第6回 流水型ダム環境保全対策検討委員会

説明資料 【第5回委員会以降のご意見と対応等について】

令和5年6月5日

国土交通省 九州地方整備局 川辺川ダム砂防事務所

川辺川における過去70年間、近10年間のダム地点流量

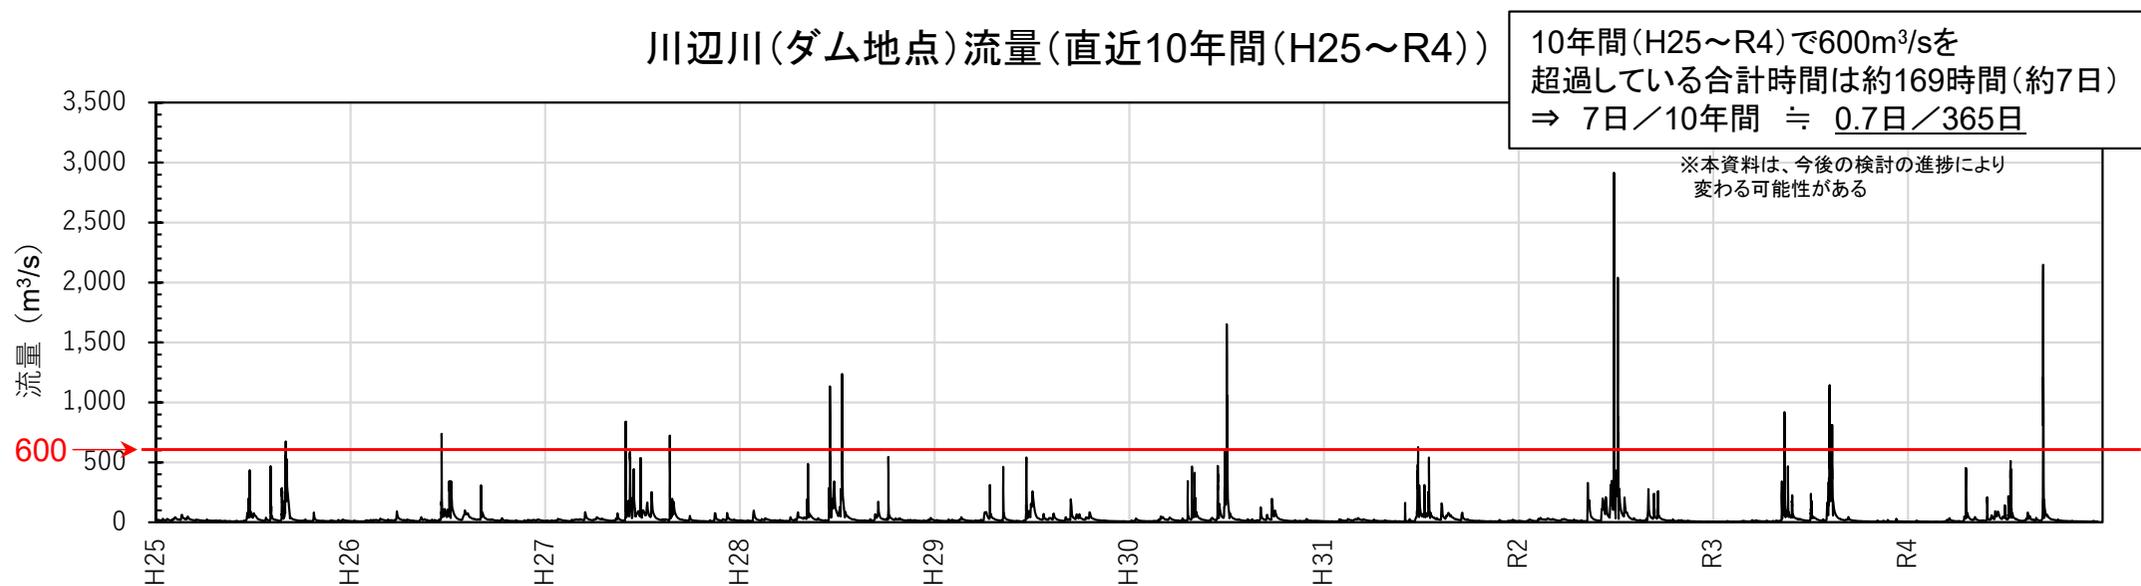
分類	委員からのご意見	対応方針・対応状況
ダム地点の流量	<p>資料2のp5に関連して、世の中ではここ10年程で気候変動等により雨の降り方が変わってきていると言われており、68年間の図に加えて直近10年程度みたところでどのような傾向なのかを示してもらえると、より現実的に感じられると思う。</p>	<p>70年間及び直近10年間の600m3/s超過平均日数を以下にお示しします。 また、直近10年を対象とした図を資料1 p14でお示しします。加えて、水温の経年変化についても資料1 p15でお示しします。</p> <p>70年間（S28～R4）の600m3/s超過平均日数：0.8日/年 ※ダム地点 ↓ 直近10年間（H25～R4）の600m3/s超過平均日数：0.7日/年 ※ダム地点</p> <p>44年間（S54～R4）の各年平均の平均水温：15.1℃ ※四浦地点 ↓ 直近10年間（H25～R4）の各年平均の平均水温：15.6℃ ※四浦地点</p>

○河川整備基本方針における川辺川の流水型ダムの洪水調節ルールでは600m³/sから洪水調節を開始することとなるが、過去70年間のダム地点流量において600m³/sを超えた1年間当りの日数は、**約0.8日/365日**である。

○また、直近10年間(H25～R4)で600m³/sを超えた1年間当りの日数は、**約0.7日/365日**である。

図 過去の実績洪水(224洪水)のシミュレーションによる水位(ダム有り、ダム無し)

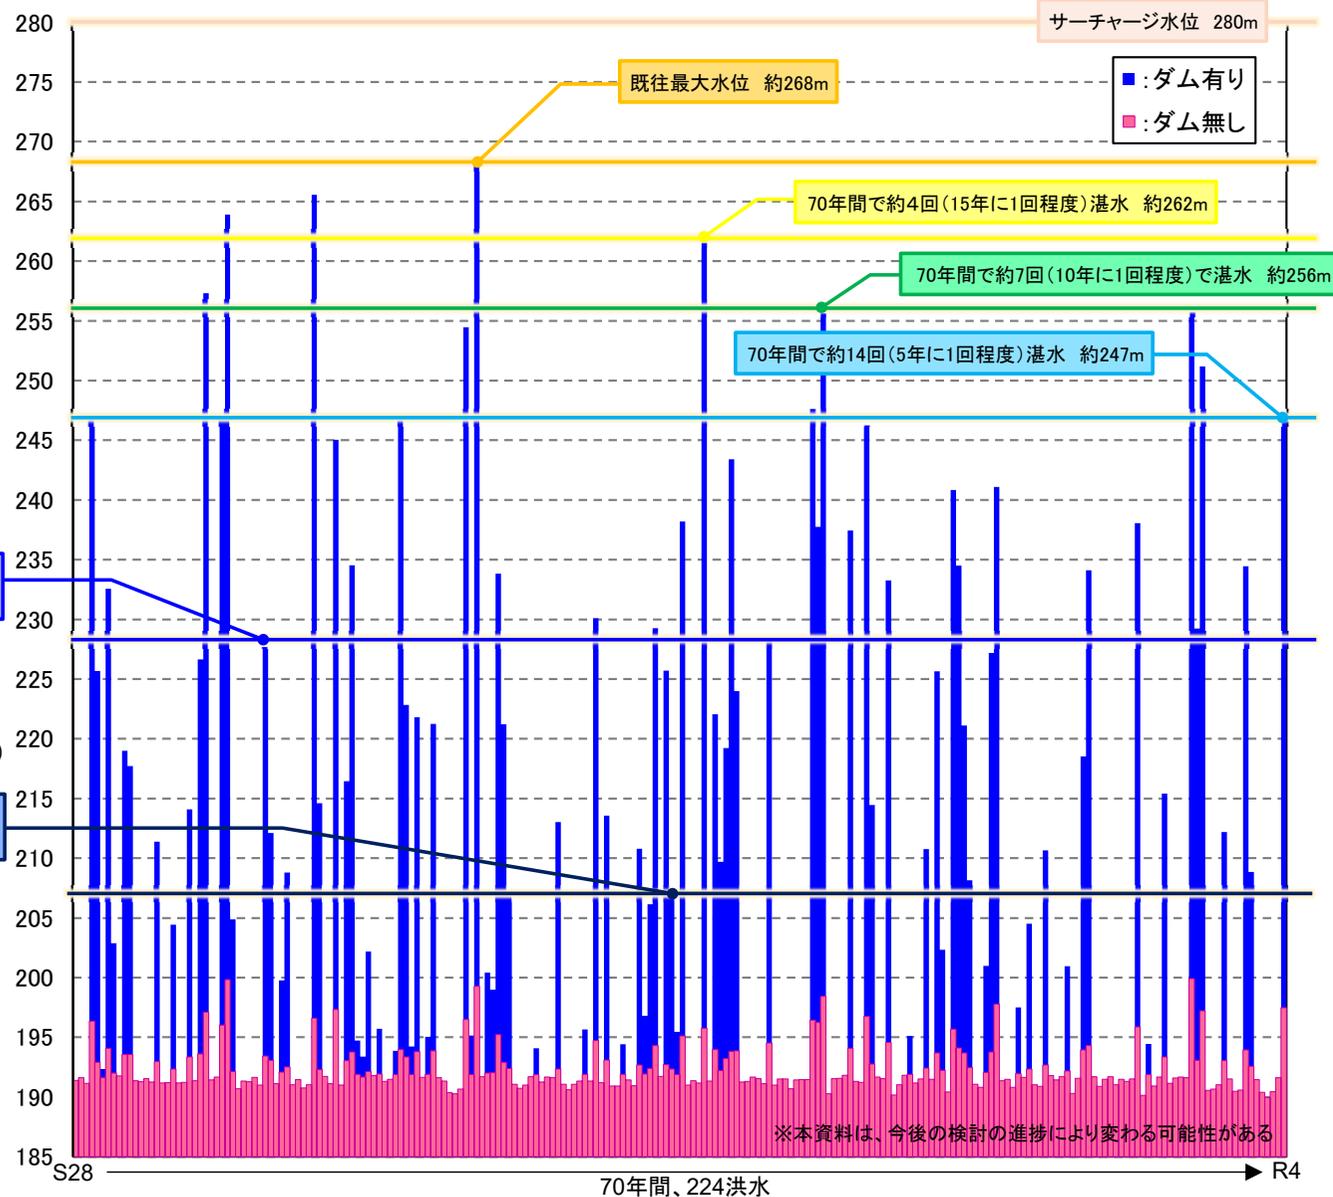
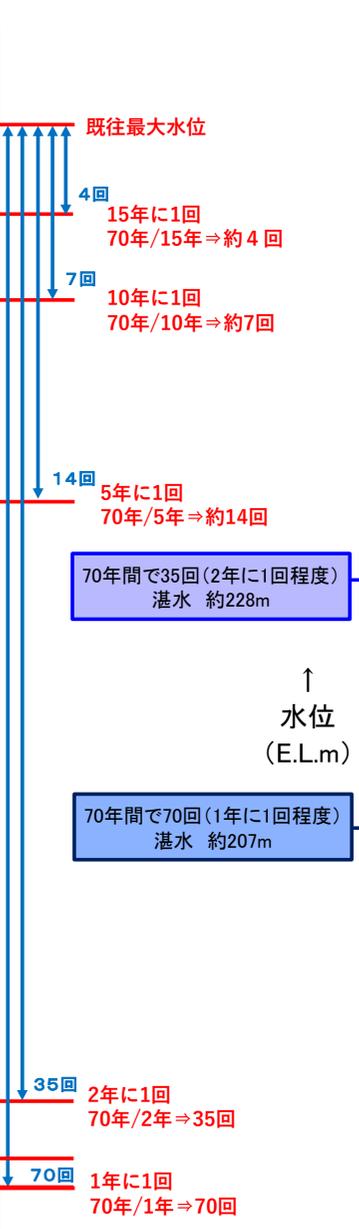
分類	委員からのご意見	対応方針・対応状況
シミュレーション結果	<p>資料2 p11～12の図中の「何年に1回の水位」という記載について、厳密にはこの水位が「何年に1回」ではなく、この水位を超過するのが「何年に1回」であり、正確に記したり補足的な説明が必要である。</p>	<p>今後、資料作成等を行っていくにあたり、情報の正確性と分かりやすい表現の両立に努めてまいります。</p>
	<p>ダムがない自然河川の場合（第5回委員会 資料2 p12）について、確率規模毎の発生回数をp10と同様に示すことができれば、更に分かりやすい対比関係を示すことができる。</p>	<p>ダムがない自然河川の場合の確率規模の発生回数を第5回委員会 p10と同様に示した図について、資料1 p16でお示しします。</p>
	<p>感度分析でもよいので過去の実績を用いて検討した結果が、気候変動を加味した解析結果を用いることで大きく変わることがないか、検討いただきたい。</p>	<p>気候変動を加味した解析結果を感度分析的に用いて、過去の実績で検討した結果と比較ができるよう検討します。</p>
ダム設計、洪水調節ルール等	<p>洪水調節ルールやダム構造をどのような条件で設定するのか。それによって予測結果が変わってくる。次回以降、示していただきたい。</p>	<p>環境影響評価と並行して、計画上の治水機能の確保と環境影響の最小化を目指した操作ルールや構造の検討を行っているところです。</p> <p>予測・評価の前提となる操作ルールや構造については、委員からのご意見等の観点も踏まえ検討を進めさせていただき、今後、お示しさせていただきます。</p>

- 過去の実績洪水(224洪水)にて川辺川の流水型ダム地点における水位シミュレーション結果を整理。
 - ダム有りの水位は、流水型ダムがあると仮定し、洪水調節操作ルールで操作した場合の貯水位の計算結果。貯水位の高い順に並べ、整理期間(70年間(S28~R4))における発生回数(順位)から湛水頻度を算出。
 - ダム無し(自然河川)の水位は、各洪水のピーク流量時における河川水位計算結果。
- ※本資料の湛水頻度は、降雨の年超過確率規模とは異なる

図 九折瀬洞内の3次元地形測量結果

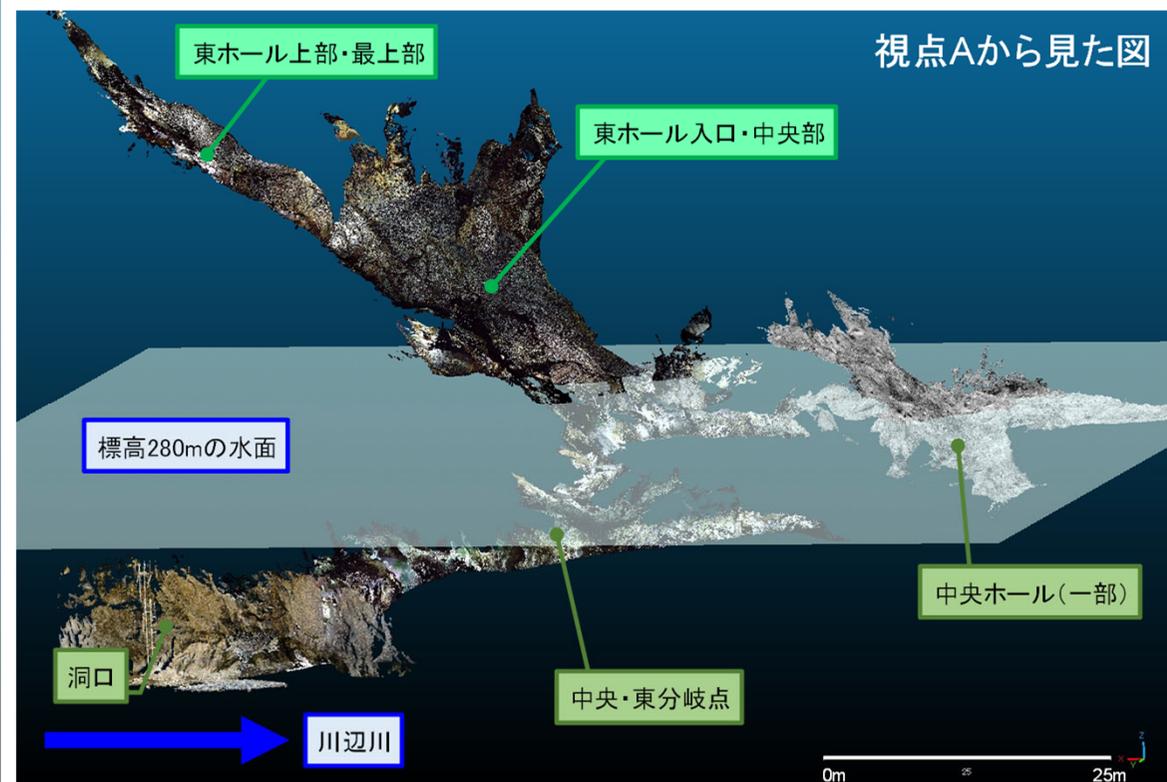
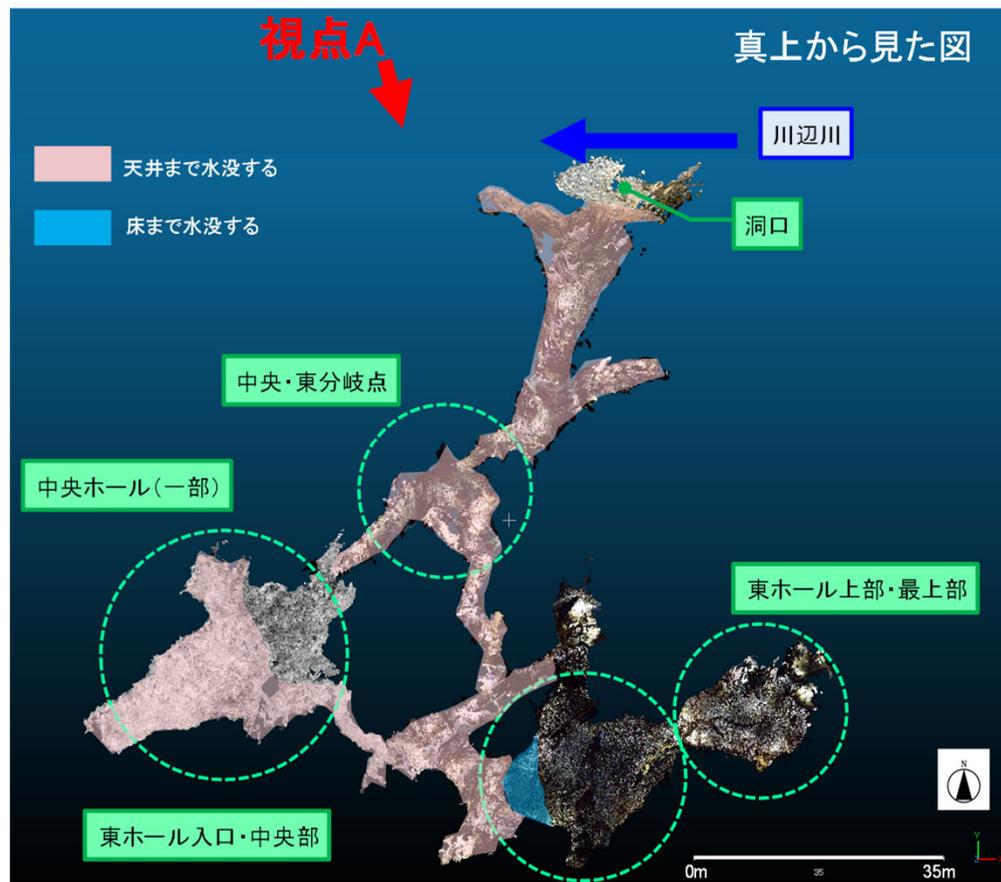
分類	委員からのご意見	対応方針・対応状況
調査、予測及び評価の手法	<p>方法レポートで固まった手法に則り、準備レポートに向けた予測の作業を進めていく中で、別の手法がよいといったことが生じられると思われる。手法の具体的な中身のやりとりはどのように進めるのか。</p>	<p>基本的には、今回公表した方法レポートの記載内容に沿って調査・予測・評価を実施していきますが、具体的な手法については、引き続き個別に委員にご相談させていただきながら検討します。</p> <p>なお、検討の結果、方法レポートに記載した調査・予測・評価手法の修正を行った場合は、その内容を準備レポートにてお示しします。</p>
	<p>方法レポートp5-87の予測の手法</p> <p>「③ダム洪水調節地の環境・試験湛水の一時的な冠水」について、「植生」は複数の「群落」が集合した、ある場所に生育している植物集団の状態を指す。そのため、「植生の変化」によって群落に影響が及ぶというのは話が逆である。群落状態や種の生育状態が変化することで全体としての植生が変化するという関係性である。なので、「ダム洪水調節地内の冠水日数を整理し、重要な種及び群落に及ぼす影響を予測する。」とするのが一番良いと思う。重要な種および群落に影響が及ぶことで植生が変化するのである。</p> <p>同様の部分が5-99ページにもある。</p>	<p>ご指摘を踏まえ、方法レポートの記載に反映しました。</p>
	<p>九折瀬洞の内部の形状は複雑であり、洞内に水が浸水した場合にどこが冠水するか。洞窟内の生態系への影響を検討するために、洞窟内に絞った冠水の図があると良い。</p>	<p>令和4年度に実施した九折瀬洞内の3次元地形測量を基に作成した水没範囲図を資料1p17でお示しします。</p> <p>この水没範囲図を基に、九折瀬洞の生態系への影響について検討を行います。</p>

- 既往測量に基づく水没範囲図はこれまでに作成しているが、令和4年度に洞内の3次元地形測量(洞口～東ホール～中央ホール)を実施した。
- 今後、この測量結果なども踏まえ、洞内の冠水範囲等を確認し、影響の検討を行う。
